**BRUXELLES. Square Marguerite, 35**  
(= partiellement en zone de protection du site des Squares du quartier Nord-Est / Inventaire)  
**DEMANDE DE PERMIS D'URBANISME:** Remplacer l'ensemble des garde-corps situés en façades à rue d'un immeuble de logements

### Avis de la CRMS

Garde-corps existant (© Google Street View) et plans de la situation projetée extraits de la demande

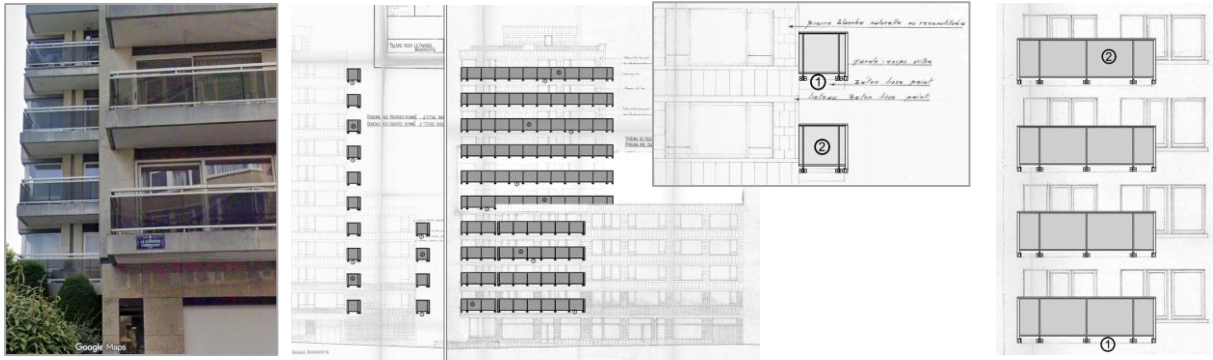
La CRMS comprend la nécessité de la rénovation et de la mise aux normes de l'immeuble, y compris de ses balcons. D'un point de vue patrimonial, elle recommande d'améliorer le projet au profit d'une solution plus respectueuse des caractéristiques architecturales du bâtiment.

Concrètement, il est conseillé de revoir le projet dans le respect de l'esthétique originelle de l'immeuble et de:

- chercher une solution d'ancrage, côté intérieur, pour conserver la lecture horizontale des bandeaux en béton. Les panneaux vitrés devraient rester positionnés côté extérieur pour préserver l'horizontalité des balcons ;
- opter pour des parties vitrées de même teinte que celles d'origine, de couleur fumée gris brun, et non un verre fumé gris-clair ;
- intégrer une lisse détachée conformément à la situation originelle/existante ;
- préserver l'aspect 'naturel' du béton architectonique en bordures des balcons. Contrairement à ce qu'indiquent les plans d'origine, le béton ne semble pas – dans les faits - avoir été traité et ne devrait dès lors pas être peint en blanc ;
- rechercher pour le casse-goutte (prévu de type Korte), une solution plus qualitative en cohérence avec les détails d'origine de l'immeuble.
